# **HENVENDELSER MODTAGET I HØRINGSPERIODEN**

## **FORSLAG TIL TILLÆG 1 TIL LOKALPLAN 489 NUUKS PLADS**

Offentlig høringsperiode fra den 7. december 2020 til den 8. februar 2021.

Illustration: Orange markering viser felt der er 1,6 meter højt og trukket 3 meter tilbage fra facader.

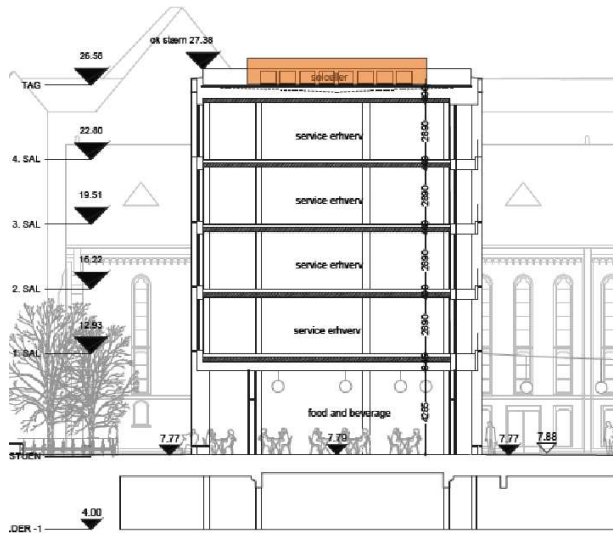
Bygherre ønsker at der i lokalplanen gives mulighed for, at der kan placeres tekniske installationer med en maksimal højde på 1,6 meter inkl. afskærmning, på et område placeret 3 meter inde på taget målt fra facader.

Tekniske anlæg dimensioneres, placeres og afskærmes, således at krav i Vejledning fra Miljøstyrelsen, "Ekstern støj fra virksomheder" nr. 5/1984 er opfyldt, såvel på omkringliggende eksisterende boligfacader, nye boligfacader som på udendørs opholdsarealer.

Illustration: gul facade = facade f, og lys grøn facade = facade h. Orange pil markerer område for port/døre til cykelrum. Blå pil markerer område for mulig port/dør til bagvedliggende cykeltrampe/rampe.

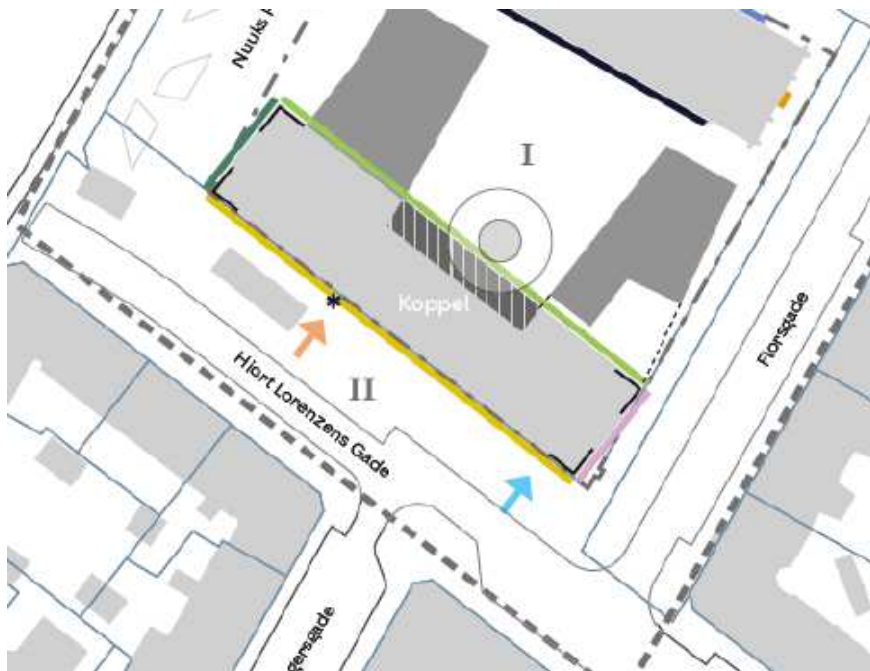
Sætningen fjernes, idet der på dette sted ikke er placeret en rampe, men et bagvedliggende cykelrum i stueplan. Punktet skal således give mulighed for port/døre til dette cykelrum.

Sætningen udvides: Der kan derudover i stueetagen langs facade f og h indsættes portlåger til varelevering, affald og bagvedliggende cykeltrampe/rampe.

Illustration: mod byrummet er stueetagen dobbelthøj. Facadens åbenhed for stueetagen, strækker sig således over stue og mezzanin-etage.

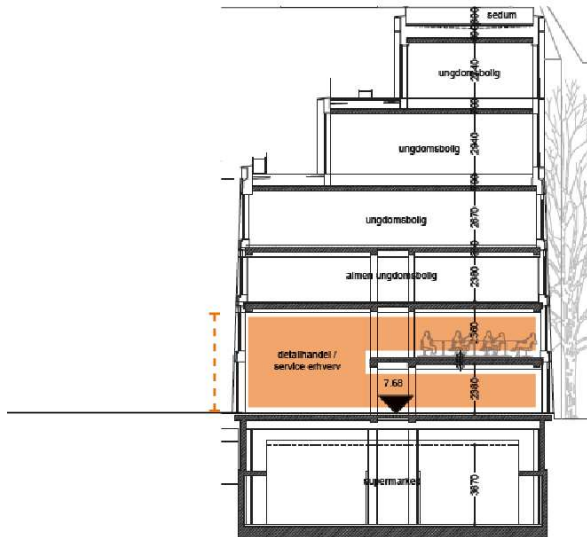
Bygherre ønsker at der i lokalplanen gives mulighed for en større åbenhed i stueetagens facade mod det nye byrum, og samtidig understøtte lokalplanens anvisning om transparente og inviterende stueetager. Samtidig vil det afspejle at rummet bagved facaden er dobbelthøjt jf. illustration nedenunder.

Bygherre ønsker at der gives mulighed for åbninger i modulets fulde bredde i stueetage og på 1.sal, på i alt 13,5 m, hver etage for sig.

Illustration: t.h. model a) med glasbredde 900 mm, t.v. model b) med glasbredde 950 mm.

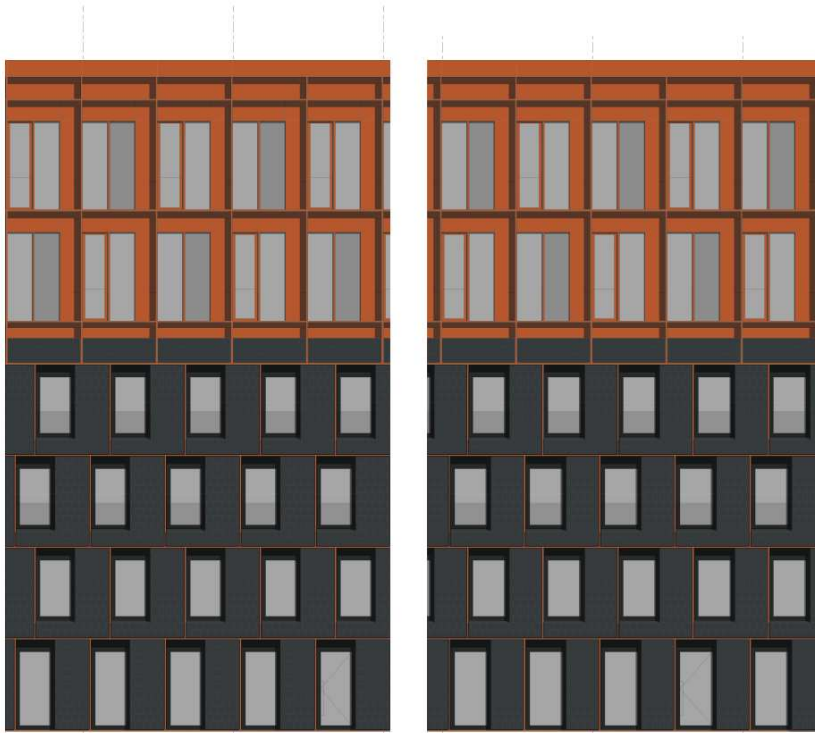
Model B, hvor glasarealets bredde er 950 mm og vindueshullet er 1210 mm, kan forudsættes at 'relevant gulvareal' er opholdsareal *inklusive* gangareal.

Bygherre ønsker, at der i lokalplanen gives mulighed for at der kan arbejdes med begge modeller.

Illustration: t.h.: Sideindgang til supermarkedet, 2 moduler = 4,5m. t.v.: Placering af sideindgang.

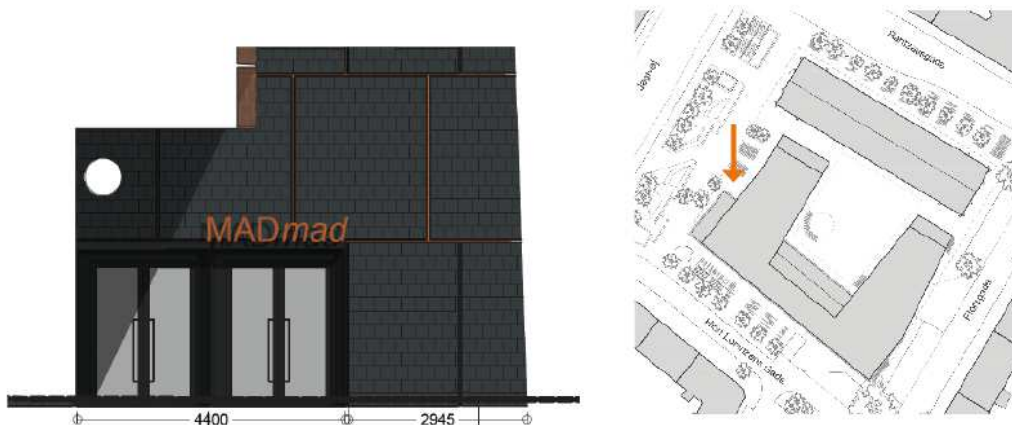
Koppels facade er opbygget af et modulmål på 2x2,25m.

Bygherre ønsker, at min. bredde (4 m) ændres for sideindgang til supermarked så det går op med modulmålet på 2x2,25m = maks. 4,5 meter, eller blot defineret ved 2 moduler.

Illustration: Røde linjer = løbende meter facadelængde i regnestykke, dvs. eksklusive portåbninger og begrønnede gavle. Blå linjer = løbende glasmeter.

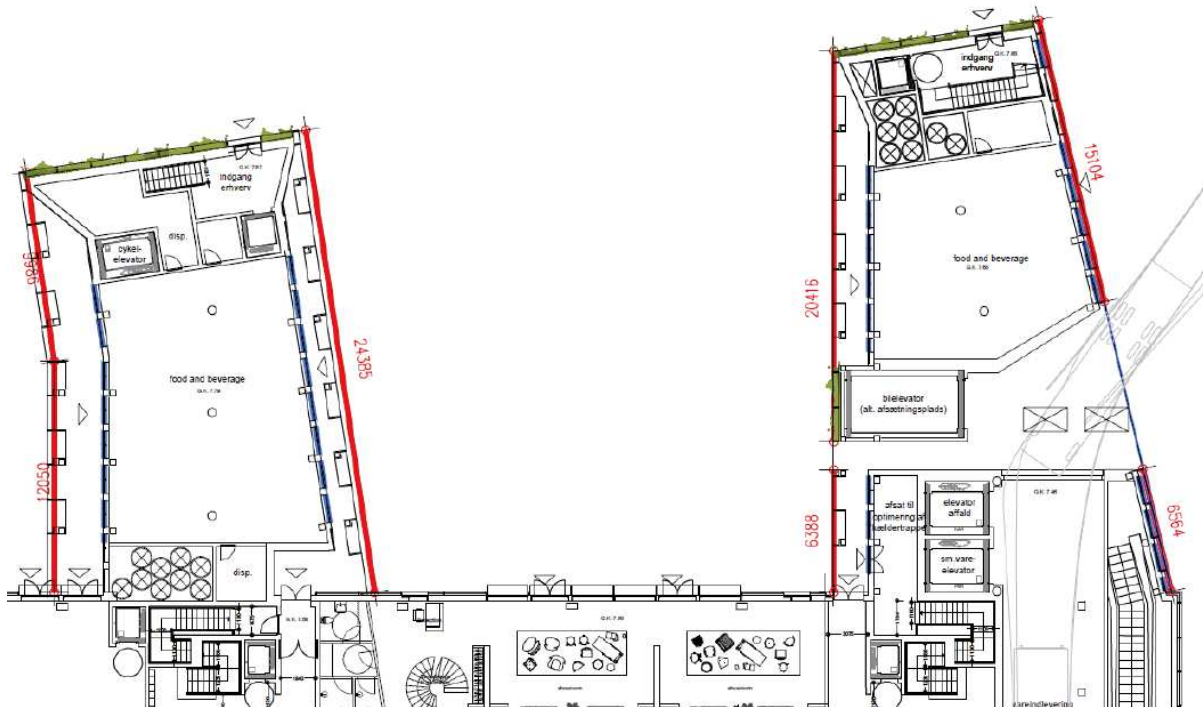
Da procentsatsen blev sat i lokalplanen, var vi ikke opmærksom på at udregningen udregnes pr. løbende meter for hele facadestykket. Det betyder ved opmåling at den reelle grad af transparens pr. løbende meter er 50%. Dette var en ren beregningsfejl, og repræsenterer ikke en ændring af projektets transparens i stueetagen.

Bygherre ønsker at procentsatsen ændres til 50%.

Illustration: Markeret med gult, facadestrækning mod Metropladsen der rykkes 38 cm mod vest.

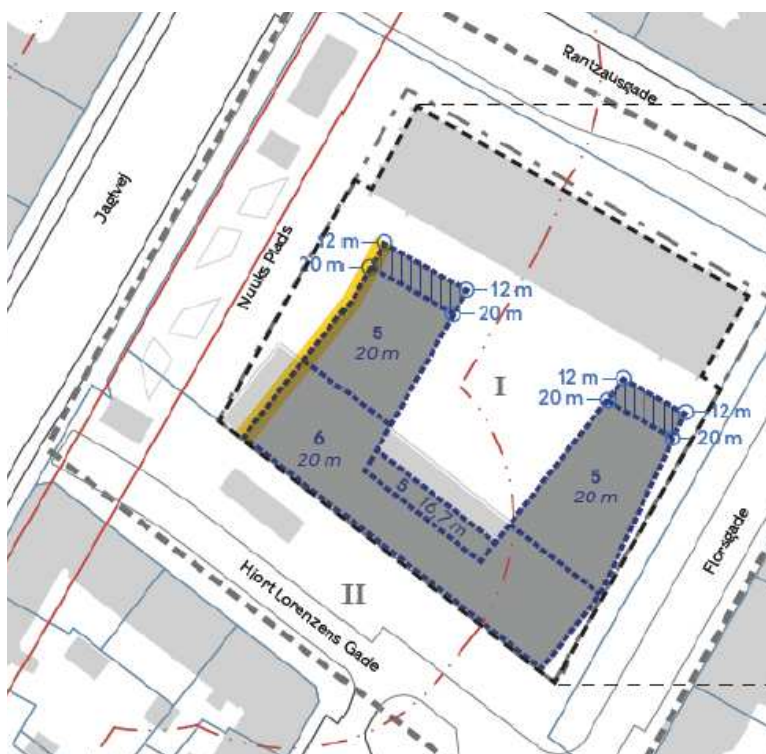
I den videre projektering og detaljering af projektet, er det erfaret, at bærelinjen i det eksisterende Koppels Magasin ligger længere fremme mod Metropladsen end først antaget. Det er derfor nødvendigt at rykke facadelinjen mod vest med 38 cm for at sikre tilstrækkelig plads til isolering i facaden.

Til orientering, gøres husdybden i Metrofløjen ikke dybere, men parallelforskydes.

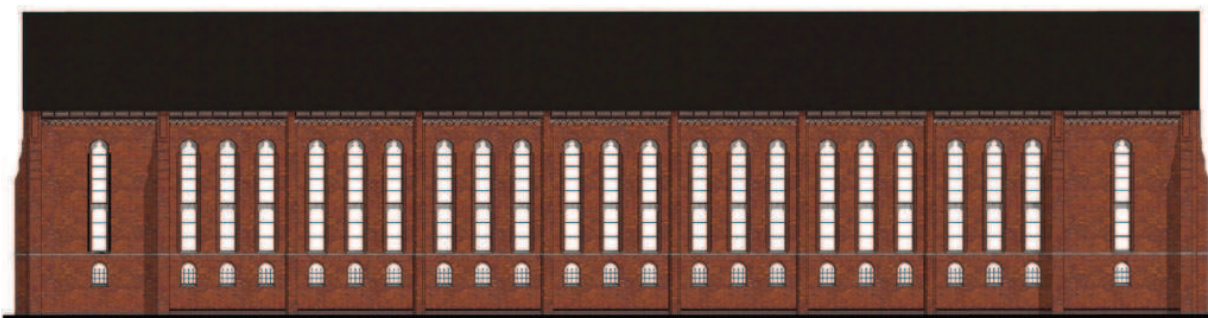
De nye dørhuller i stueetagen mener vi derfor skal udformes, så de bidrager til at bygningen som helhed opnår en ny, balanceret helhed mod fokus på at signalere "velkommen indenfor".

København har de seneste godt 20 år forandret sig radikalt ved at rigtig mange af byens stueetager er blevet lukket op, og i dag inviterer indenfor til funktioner, der underbygger det levende byliv, vi kender i dag. Når en bygning som Landsarkivet skal indgå i det nye byliv, så skal den nødvendigvis forandres – ikke på trods, men i samklang med dens egen arkitektur. At efterlade historiske spor som "borggittervinduer" i stueetagen giver for os ingen mening, når nu Martin Nyrop selv forsynede hovedparten af bygningens facader med lange, slanke vinduer for at hente lyset ind. Når Nyrop tegnede ens facader mod nord og syd, så mener vi også at de nye facader skal være ens mod nord og syd.

Vi er derfor uenige med Københavns Kommune og dem, der mener, at bygningens tunge base og afvisende facade med de tilgittere "borggittervinduer" er væsentlige at bevare eller endog slet ikke må ændres! Lige store åbninger mod begge sider – både mod syd mod solen og mod nord, hvor mange går forbi – er til gengæld afgørende vigtigt, når så stort og så karakterfuldt et hus bliver åbnet op for kvarteret beboere.

## Landsarkivets facade mod Rantzausgade

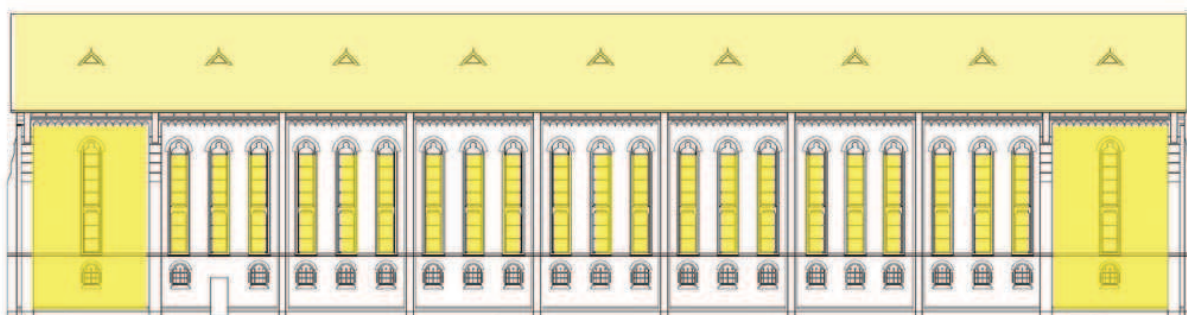
Den tunge del af facaden med "borggittervinduerne"

De væsentligste, arkitektoniske træk: taget og gavlpartierne og de høje slanke vinduer
